Oggetto: [ID_VIP: 5059] - *“Comuni di Volturino, Motta Montecorvino, Pietramontecorvino, Lucera, San Severo, Prov. FG: - Impianto eolico denominato "Selva Piana", composto da 14 aerogeneratori della potenza unitaria di 6 MW per una potenza complessiva pari a 84 MW e della relative infrastrutture di connessione. Proponente: EDP Renewables Italia Holding S.r.l.*

Controdeduzioni alle osservazioni al pubblico ai sensi dell'art. 24, comma 3, del D.Lgs. 152/2006

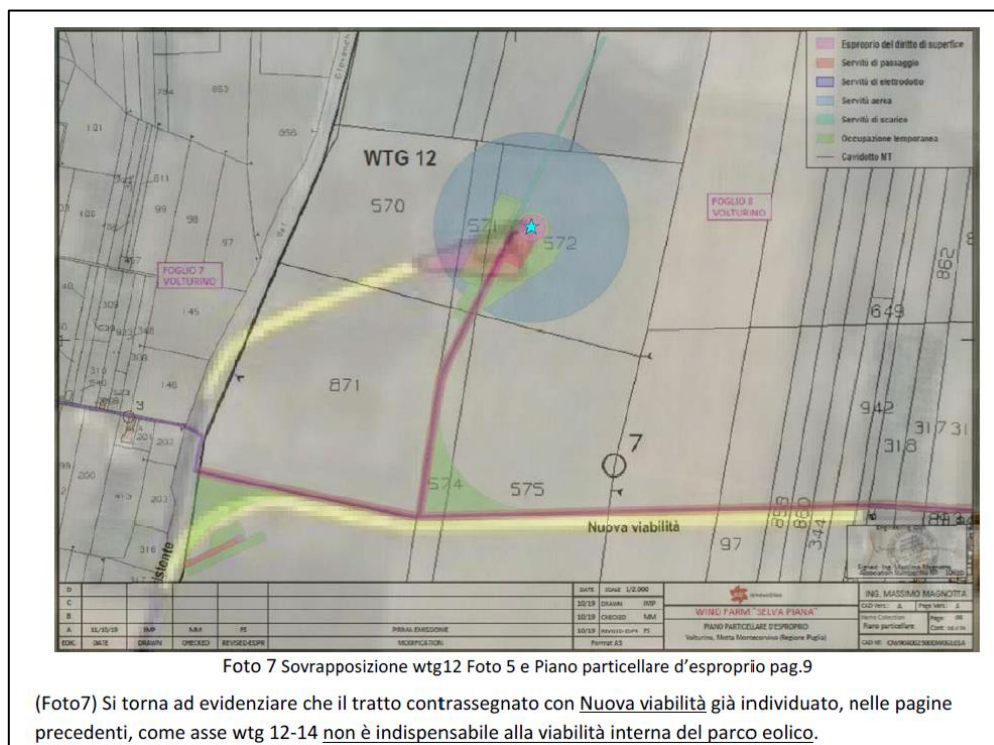
II.6 I Signori Monaco/Santacroce riportano nelle proprie osservazioni una asserita modifica sostanziale tra quello che era l'inquadramento su ortofoto ed il piano particellare d'esproprio, rilevando che il frazionamento determinerebbe maggior danno poiché la quantità di particelle interessate diverrebbe più consistente.

Come evidenziato precedentemente, per le strade di servizio all'impianto non si procederà con frazionamento ma con un mero asservimento coattivo.

L'asservimento coinvolgerà un'area a ridosso della viabilità esistente che è anch'essa fascia di rispetto come definito nelle NTA del PRG vigente.

Stralcio fuori scala Tavola F-1-A dell'adeguamento PUG al PPTR, recante "Strumento Urbanistico vigente"

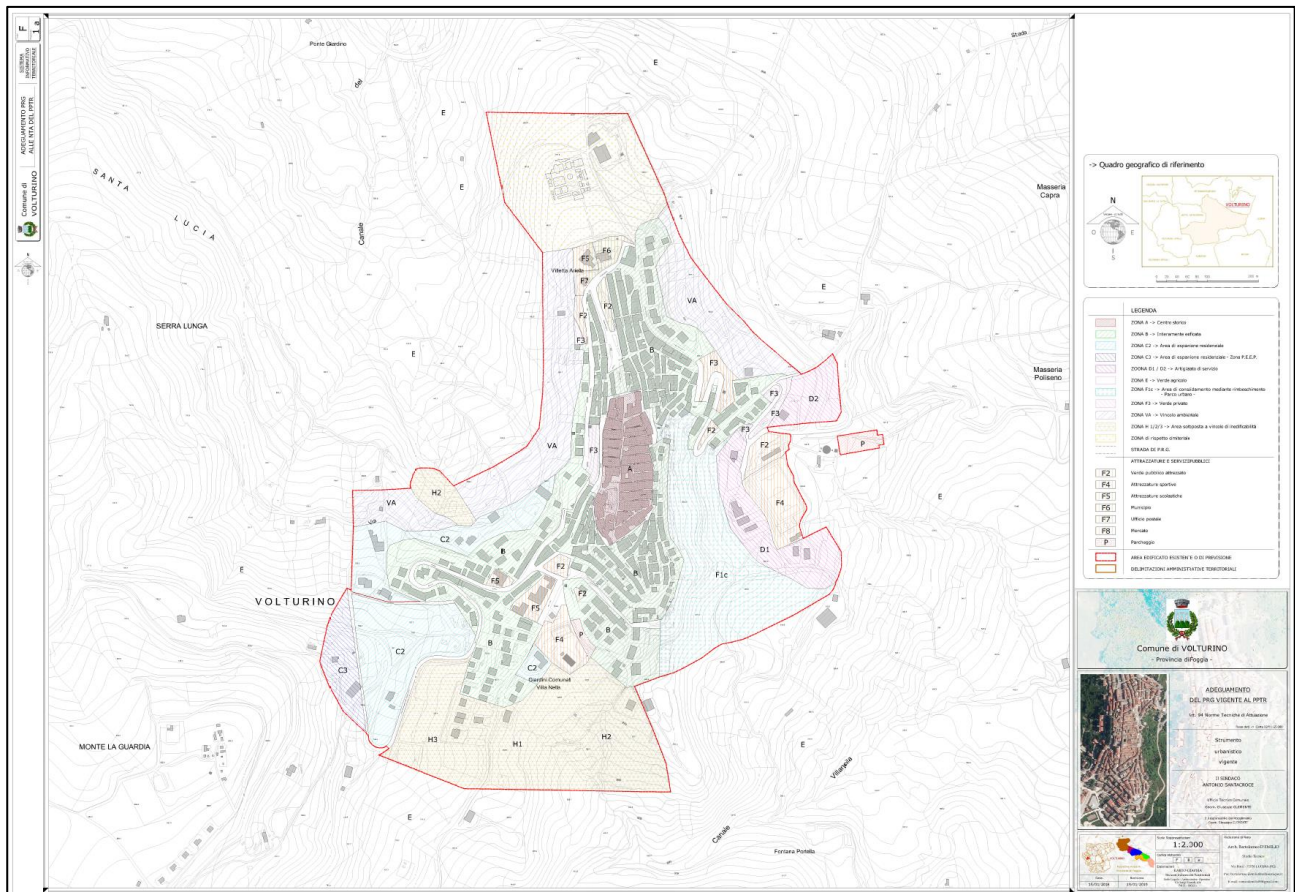
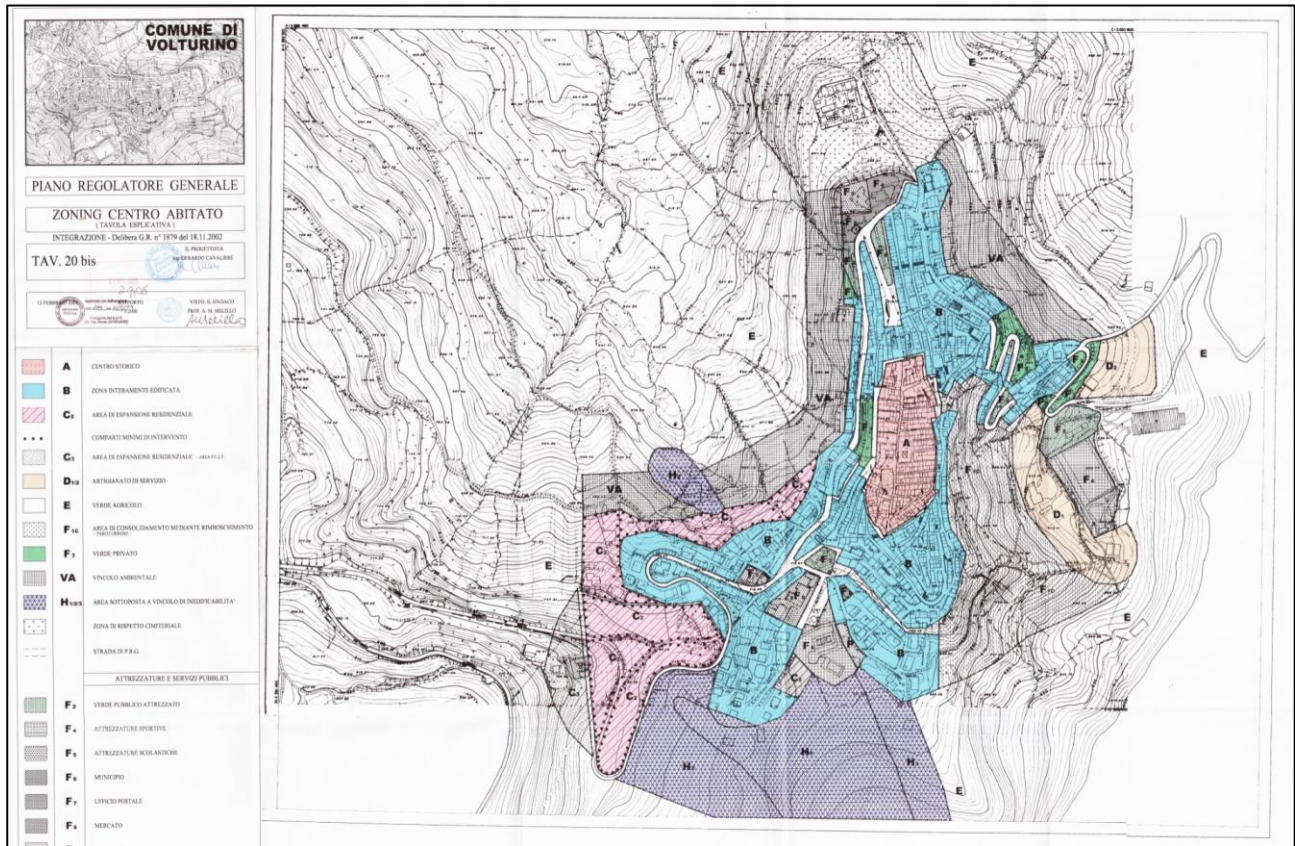
II.8 Successivamente, nelle proprie osservazioni i Sig.ri Monaco/Santacroce asseriscono che una "scarsa considerazione vi è stata nei confronti della rilevante importanza del BORGIO CARIGNANI (CARIGNANO), un centro abitato di antica fondazione con parte di complesso a corte chiusa."

In *primis* si specifica che, con riferimento al PRG del Comune di Volturino, la frazione di Carignani non fa parte dell'edificato esistente (zona "B"), bensì fa parte della zona E, verde agricolo.

Ciò si evince dagli stralci seguenti: sia della tavola F-1-A dell'adeguamento al PPTR del PRG del Comune di Volturino che della Tavola 20bis del PRG.

È evidente quindi che per le abitazioni ricadenti nella frazione di Carignani è opportuno osservare distanze di rispetto che consentano di non avere problemi di inquinamento acustico e di sicurezza (requisiti ampiamente rispettati nel caso di specie), ma non vige l'obbligo del rispetto della distanza di 1 km).

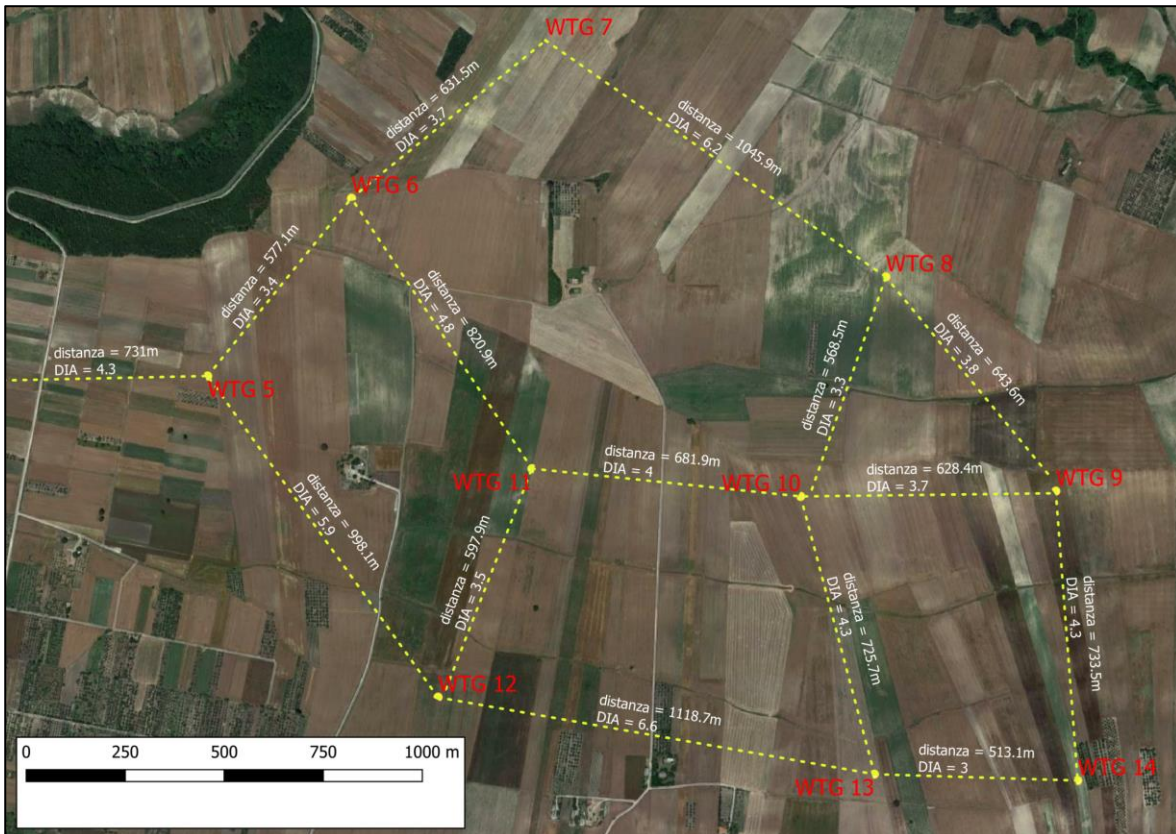
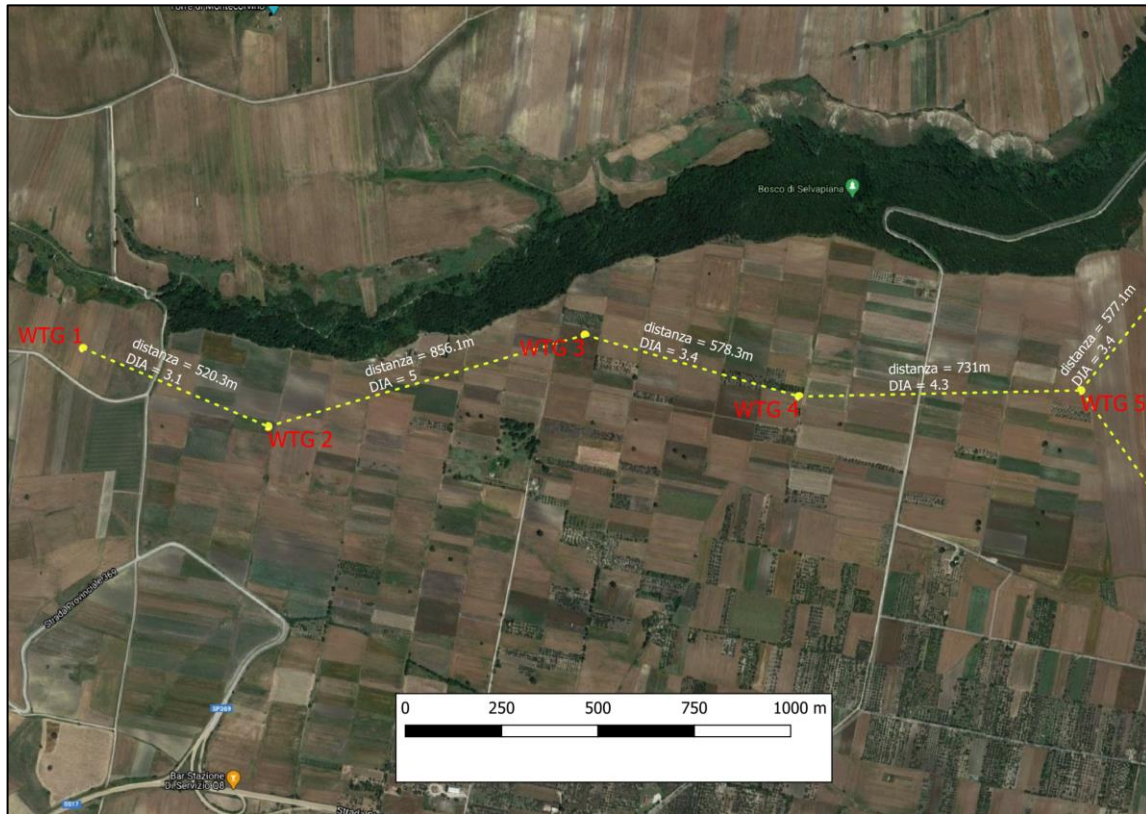
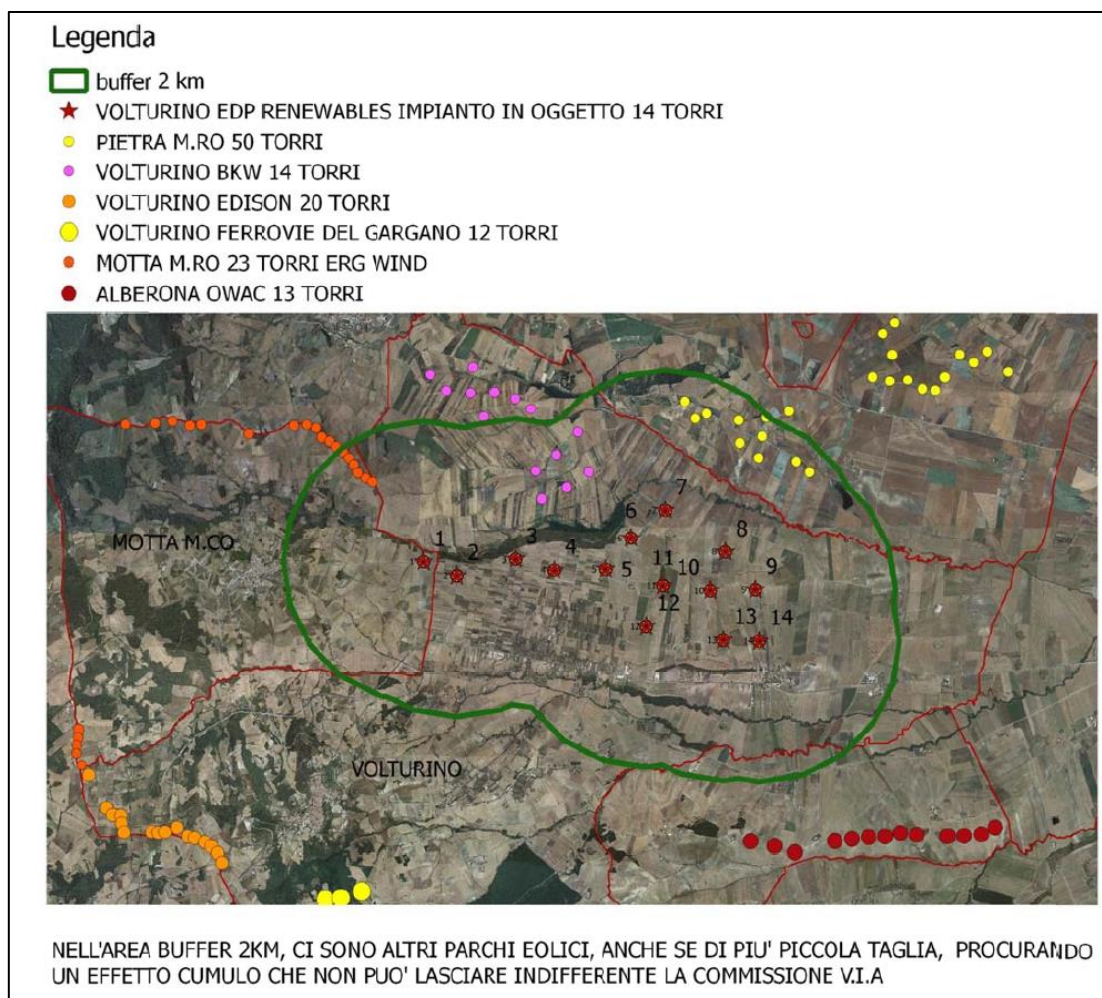
II.9 Nelle osservazioni dei signori Monaco/Santacroce si legge che la distanza minima tra aerogeneratori non sarebbe rispettata.

AREOGENERATORI EDP		DISTANZA MINIMA TRA AREOGENERATORI	
	PALO	Distanza minima tra aerogeneratori di 5-7 volte il diametro dell'aerogeneratore in direzione del vento prevalente e 3-5 in direzione perpendicolare. ANCHE UTILIZZANDO LE DISTANZE MINIME IL PROGETTO NON RISPETTA QUELLE CHE SONO LE MISURE DI MITIGAZIONE DELL'IMPATTO PESAGGISTICO	
	AMPIEZZA ROTORE		
	DISTANZA 5 VOLTE ROTORE 850 mt		
	DISTANZA 7 VOLTE IL ROTORE 1190 mt		
	IMPIANTO EOLICO PIETRA M.RO		
	VOLTURINO BKW 14 TORRI

Non è corretto. Il DM 10.09.2010 recante "Linee guida per l'autorizzazione degli impianti alimentati da fonti rinnovabili" indica (cfr. allegato 4) che una mitigazione dell'impatto sul paesaggio può essere ottenuta con il criterio, di assumere una distanza minima tra le macchine di 5-7 diametri sulla direzione prevalente del vento, e di 3-5 diametri sulla direzione perpendicolare a quella prevalente del vento".

Fermo restando quanto già indicato in tutti gli elaborati progettuali, si riportano di seguito due immagini in cui è indicata la distanza tra le WTG, sia in valore assoluto che come rapporto rispetto al diametro del rotore.

È evidente che nessuna macchina dista dalla vicina meno di 3 diametri.
